Associazione Palmaria APS

OSSERVAZIONI al "*Progetto per la riqualificazione dell'area ex cava Carlo Alberto con ricomposizione del fabbricato esistente ad uso ristorante e realizzazione stabilimento balneare*" firmato arch. Evaristi Roberto.

La Spezia, lì 30 novembre 2021

OGGETTO: Osservazioni al "*Progetto per la riqualificazione dell'area ex cava Carlo Alberto con ricomposizione del fabbricato esistente ad uso ristorante e realizzazione stabilimento balneare*" - proponente: PALMARIA EXPERIENCE s.r.l. – progettista: arch. Evaristi Roberto.

estratto PUC vigente.

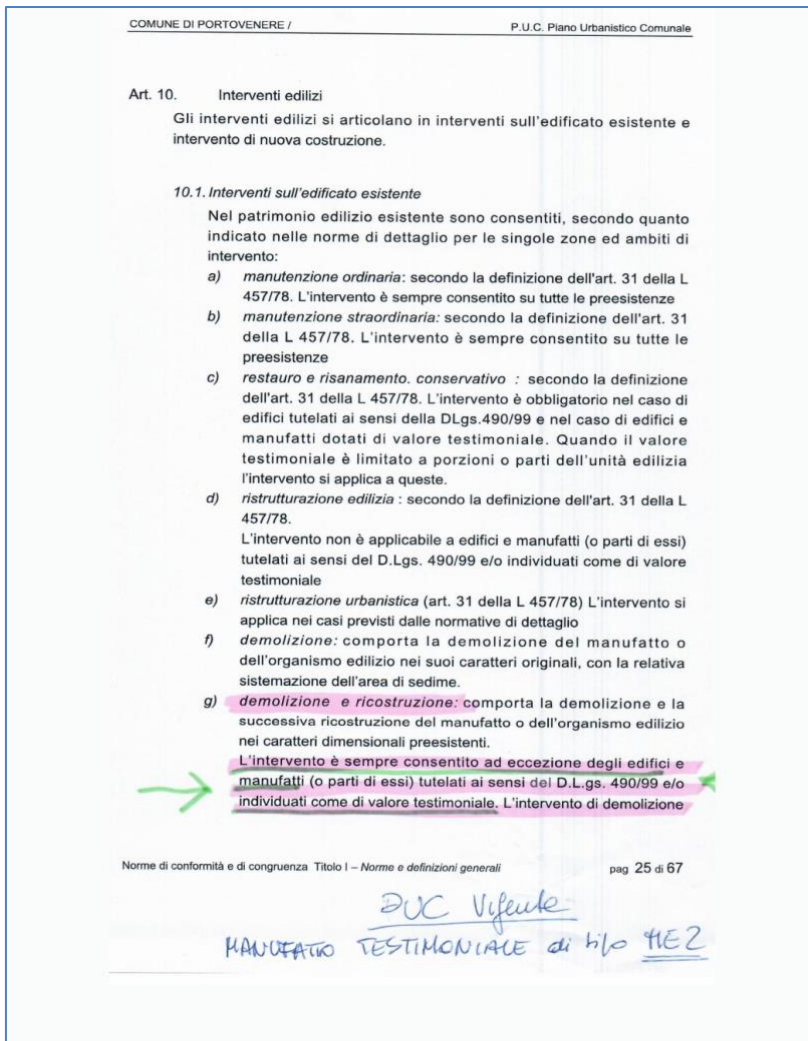
Nel PUC vigente (Deliberazione C.C. n. 25 del 04/10/2002 - il nuovo PUC è in fase di elaborazione), il terreno ricade in zona R.12 Palmaria sub ambito R12.1 Cava Carlo Alberto.

L'art 3.1 delle NTA indica la zona "Area ex cava vuota da insediamenti con la sola preesistenza di un manufatto abbandonato e di alcuni manufatti privi di particolari qualità"

Lo stesso PUC vigente all'art. 3.3.2.2 "Modalità e procedure di intervento" stabilisce che

nelle UNITA' EDILIZIE sono ammessi: manutenzione ordinaria e straordinaria/ risanamento conservativo/restauro e consolidamento statico

NON è quindi consentita la RISTRUTTURAZIONE EDILIZIA, quindi allo stato attuale non è consentita la demolizione e ricostruzione.

Tav 11 - Opere di Urbanizzazione.

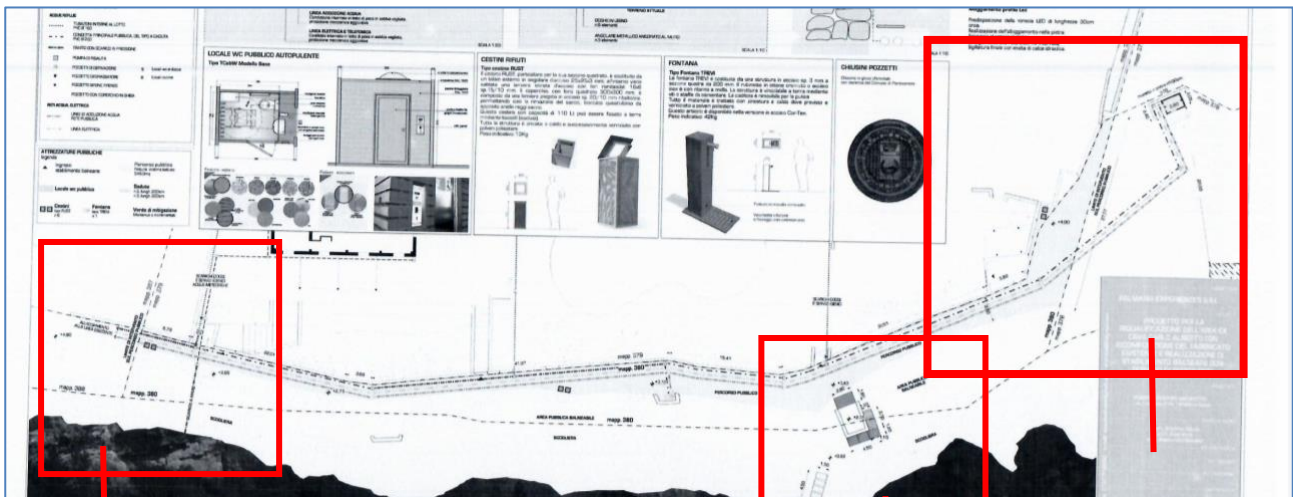
Le opere di urbanizzazione previste sono rappresentate nella TAV.11 "Opere di Urbanizzazione" degli elaborati progettuali.

Il nuovo carico urbanistico previsto (stabilimento balneare, ristorante, piscine, cabine, servizi, etc.) necessita chiaramente di nuove opere di urbanizzazione e considerando le problematiche di un'isola, peraltro fragile come l'Isola Palmaria, l'intervento risulta di rilevante importanza in riferimento al consumo di risorse e alla sostenibilità dell'intervento.

Si evidenzia che non è stato fatto alcuno studio della capacità di carico turistica, che sarebbe indispensabile per valutare l'impatto di un ulteriore carico insediativo sull'isola, peraltro coinvolgente un'area mai

scarico a mare

nuove costruzioni /bagno autopulente

Le acque meteoriche e di deflusso a seguito di diverse sistemazioni dei terreni e dello stabilimento balneare confluirebbero in tubazioni che, in parte, verrebbero riversate in mare, così come risulta dalla tavola di progetto "Opere di urbanizzazione". Allo stato attuale, non essendo l'area insediata, le acque meteoriche vengono assorbite dalla permeabilità del terreno.

Aggiungiamo che nella parte più vicina alla costa e alla punta dell'Isola, proprio davanti al promontorio della Chiesa di San Pietro di Portovenere, indubbiamente di importanza mondiale, il progetto ha ritenuto di prevedere la costruzione di costruita una nuova struttura per nuovo "WC pubblico autopulente", che potrà essere ammirato da tutto il borgo storico di Portovenere.
